川内原子力発電所1号炉及び2号炉

標準応答スペクトルを考慮した評価に関する 今後の対応方針及びスケジュール

2022年7月1日
九州電力株式会社

第1049回審査会合(令和4年5月20日)ご説明

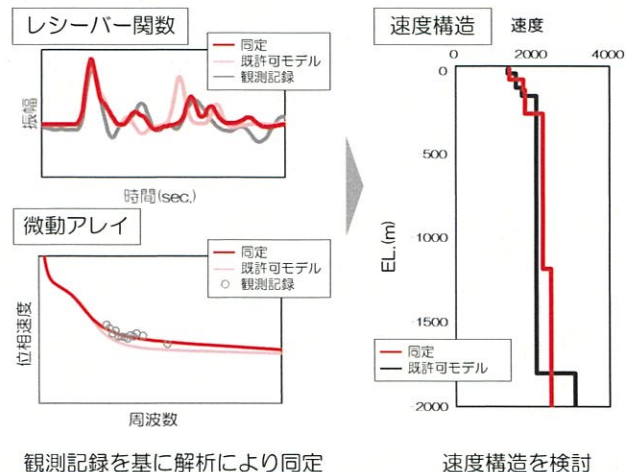
第1049回審査会合(令和4年5月20日)コメント

【コメントNo.11】

地震動評価にあたって、どのような地下構造モデルを使うのか方針を示すこと。

- ・最新の知見、観測記録を取り入れ、今回の設置変更許可申請時(令和3年4月26日)の地下構造モデルから速度構造も含めて見直す方針について説明。
- ・今回の設置変更許可申請時(令和3年4月26日)からの変更点は下記の通り。
 - 地盤減衰の検討に加えて、標準応答スペクトルが定義される地震基盤相当面($V_s=2200\text{m/s}$ 以上)を設定するため、速度構造を検討。
 - 既許可の地下構造モデルもまとめて見直す。

○ 第1049回審査会合(令和4年5月20日)では、基本スタンスを踏まえ、最新の知見・観測記録を取り入れ、精度・信頼性を向上させた評価により精緻化し、今回の設置変更許可申請時(令和3年4月26日)の地下構造モデルから速度構造も含めて見直す方針をご説明した。

○ 今回の設置変更許可申請時の地下構造モデルから速度構造も含めて見直す場合、妥当性の審査に期間を要する。

よって、経過措置期間を考慮し、迅速に標準応答スペクトルを考慮した評価を行い安全裕度の向上を図るべきとの観点に立ち、基本スタンス②を踏まえた安全側の保守的な判断として、既許可の地下構造モデルをベースに地盤減衰を精緻化した地下構造モデルを使用する方針とする。

◆地盤減衰

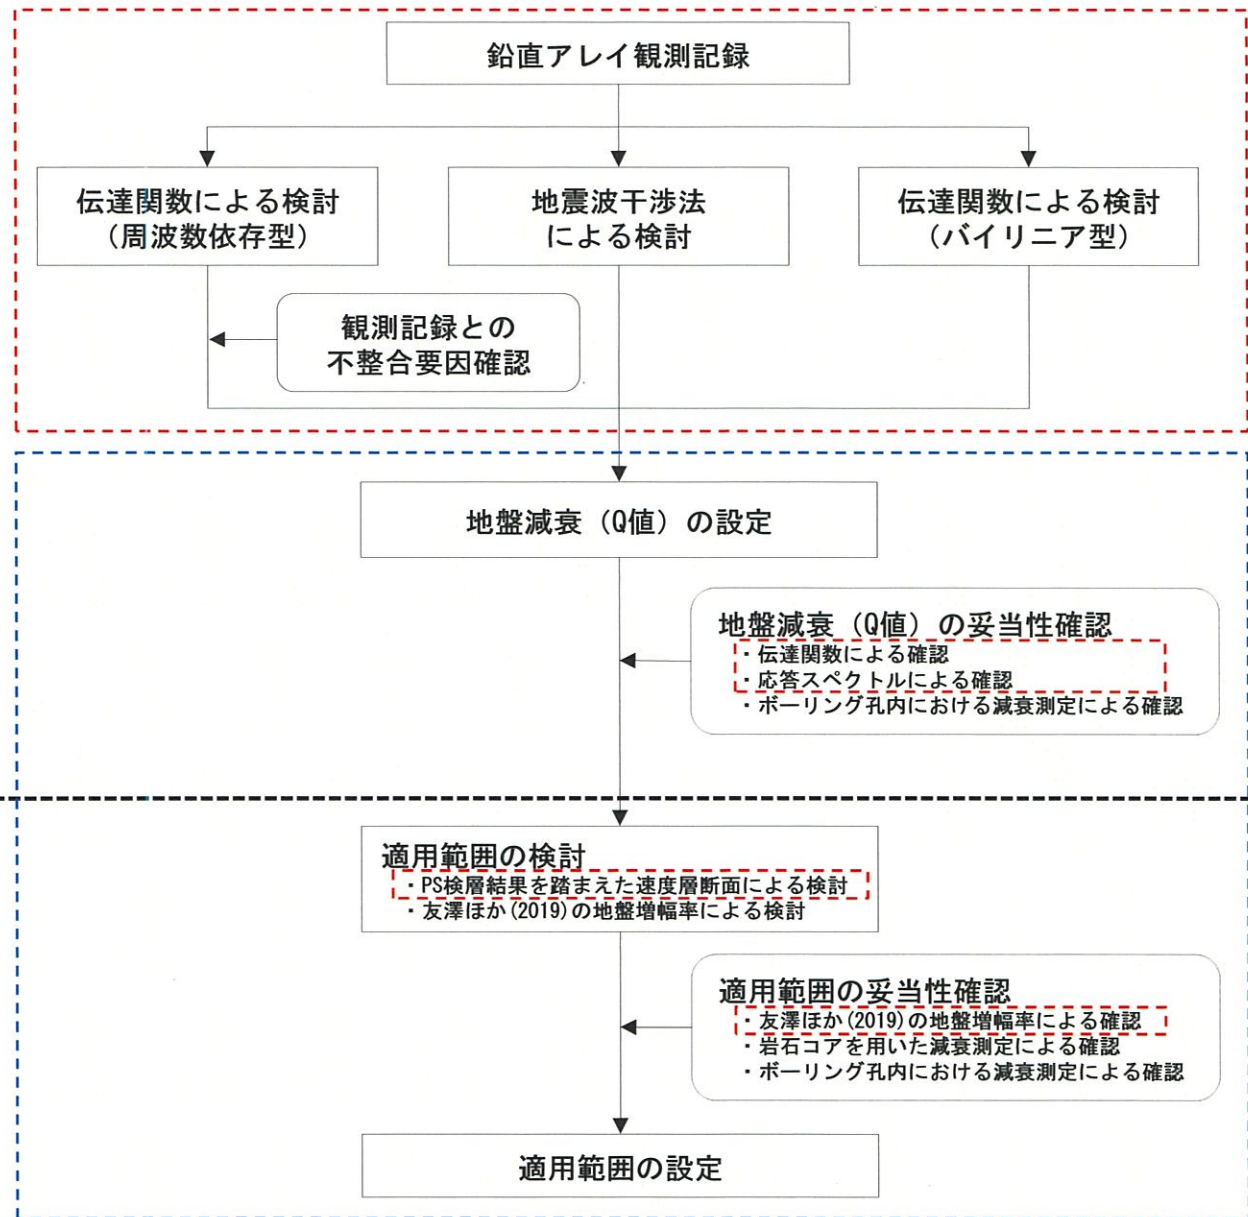
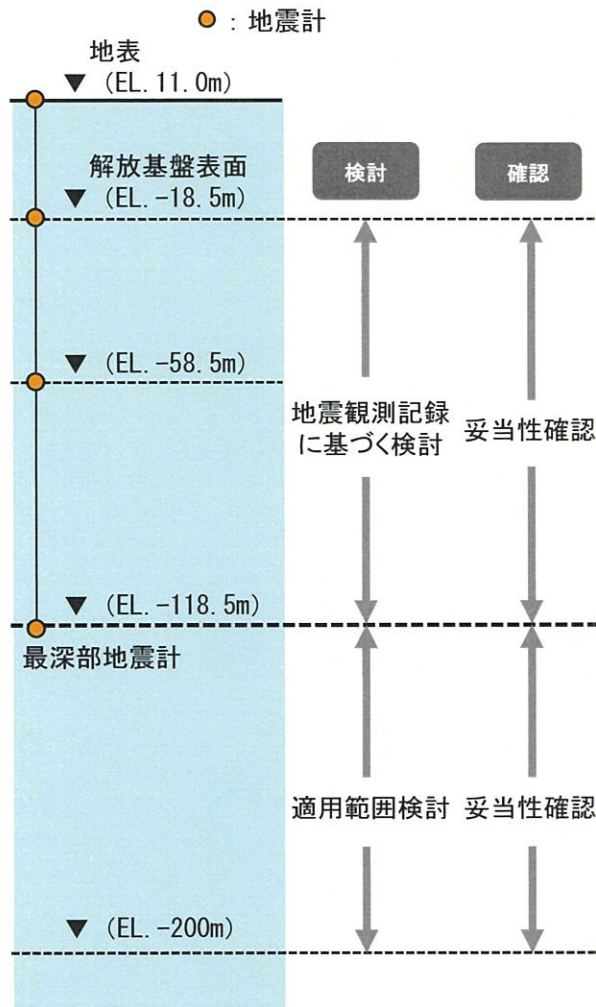
【コメントNo.8】

新たに設定した地下構造モデルについて、以下を踏まえ、地盤減衰の設定の考え方、根拠を明確にし、説明すること。

- ①15Hz程度までの範囲で評価した地盤減衰の高周波数帯への適用性
- ②地震観測記録が得られていない深さにおける地盤減衰の設定
- ③地盤減衰の不確かさの考え方

- ・①について、解放基盤表面(EL.-18.5m)から最深部地震計(EL.-118.5m)までの範囲について、蓄積された地震観測記録を用い、複数の手法により地盤減衰(Q値)を検討。15Hz程度までの範囲で評価した地盤減衰の高周波数帯への適用性について、地盤減衰(Q値)の高周波数帯における上限値に関する知見等を基に検討。(第1049回審査会合にて説明)
- ・②について、最深部地震計(EL.-118.5m)以深の地盤減衰(Q値)については、解放基盤表面から最深部地震計までの範囲で設定した地盤減衰(Q値)の適用範囲を検討。
- ・③について、検討した地盤減衰(Q値)に対して、不確かさの考え方を整理し、地盤減衰(Q値)を設定。
- ・更に②③について、解析的な検討に加え、データ拡充を目的とした新たな追加調査による結果に基づく妥当性確認を実施。
 - －EL.-200m程度の範囲で得られた岩石コアを用いた減衰測定結果及びボーリング孔内における減衰測定結果を踏まえた検討により設定した地盤減衰(Q値)の妥当性を確認。
